改善箇所説明図

(代表車種:コマツ ZAF-M282K 通称名:FB25)

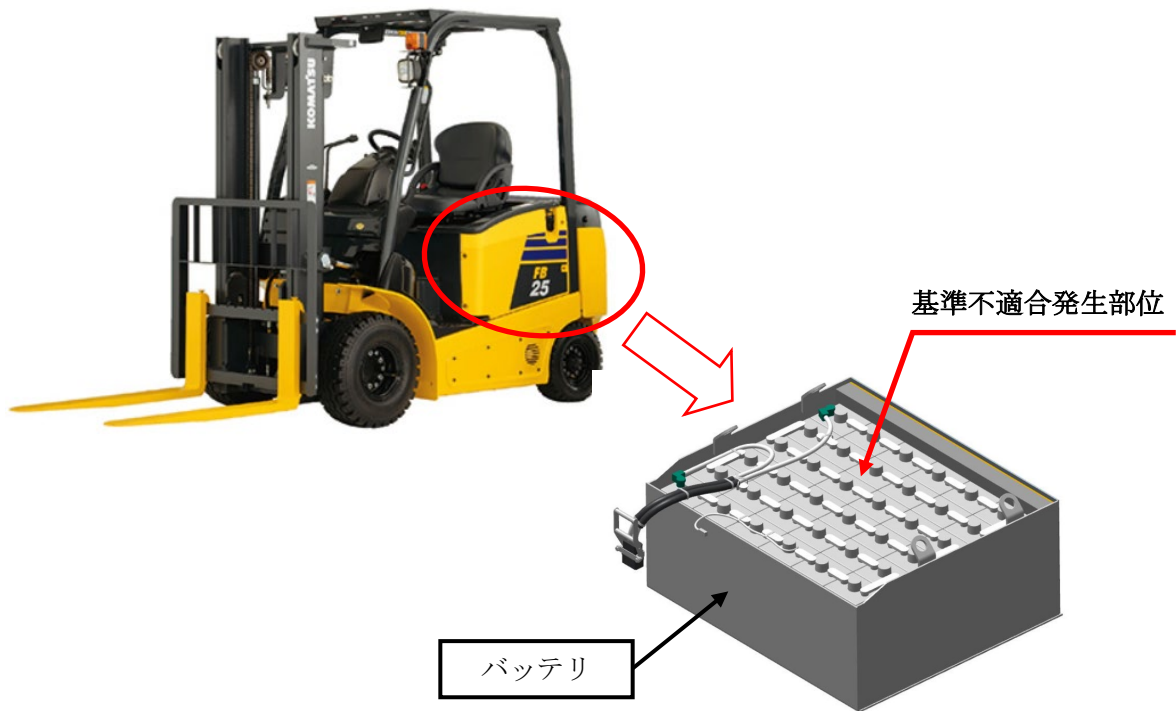
バッテリー式フォーク・リフトのバッテリーにおいて、正極柱を支えるポールパッキンの材質が不適切なため、正極柱が異常腐食するものがある。そのため、そのまま使用を続けると、正極柱が破断し、導通不良となり、最悪の場合、走行不能になるおそれがある。

全車両、バッテリーを良品に交換する。
